小型トラック 原動機（ブローバイガス還元装置の遠心分離フィルター）のリコールについて

リコール届出番号4309

平成30年8月2日、UDトラックス株式会社に車両を供給している三菱ふそうトラック・バス株式会社が下記のリコールを国土交通省に届出しました。

改善箇所説明図

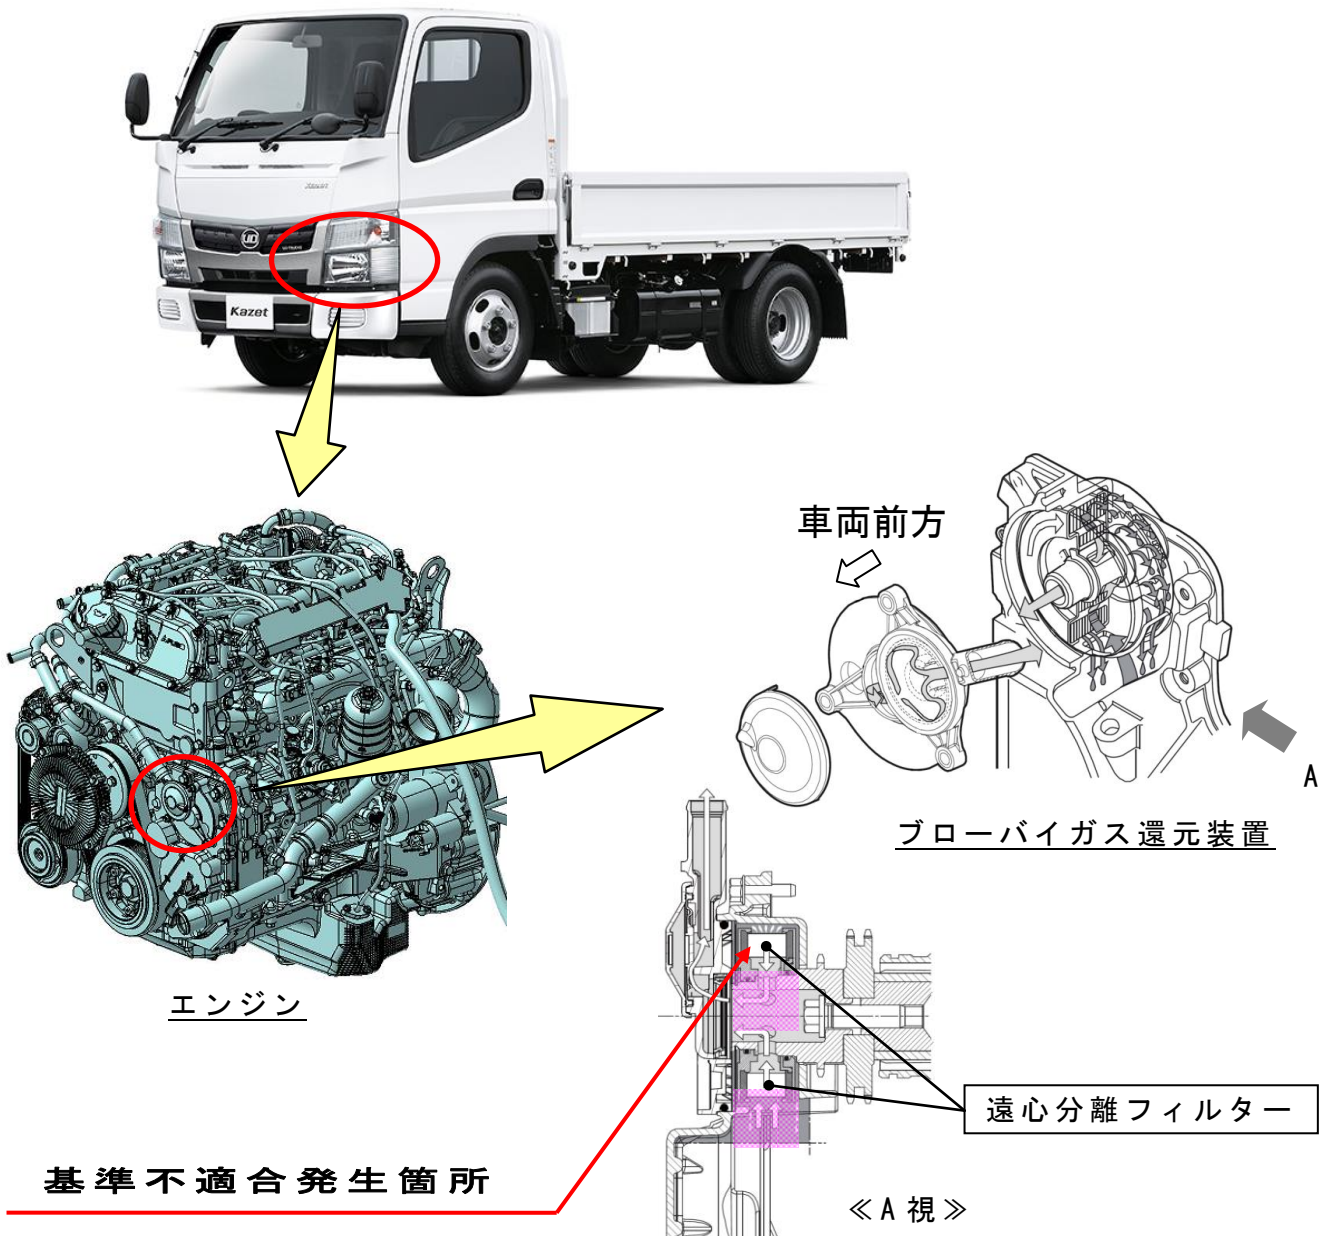
基準不適合発生箇所

小型トラックにおいて、ブローバイガス還元装置の遠心分離フィルターのメンテナンス設定が不適切なため、長時間アイドルを頻繁に行ったり、エンジンオイルのメンテナンスを適切に行わないと、当該フィルターにエンジンオイル中の汚れが堆積して目詰まりすることがある。そのため、そのままの状態で使用を続けると、クランクケース内圧の上昇によってエンジンオイルが吸排気系に流入して白煙等が発生し、最悪の場合、意図せぬエンジン回転数の上昇等が生じてエンジンが破損する、または、火災に至るおそれがある。

改善措置の内容

- (1) 全車両、ブローバイガス還元装置の遠心分離フィルターを新品に交換する。また、吸排気系を点検し、損傷部品を交換する。
- (2) エンジン制御プログラムを変更して、ブローバイガス還元装置の遠心分離フィルター再生時期警告灯点灯システムを追加するとともに、警告灯点灯時の対処方法について記載した取扱説明書の追補版を配布する。
- (3) ブローバイガス還元装置の遠心分離フィルターを定期交換部品に設定し、その旨記載された取扱説明書とメンテナンスノートの追補版を配布する。

注：□は、新品に交換する部品を示す。
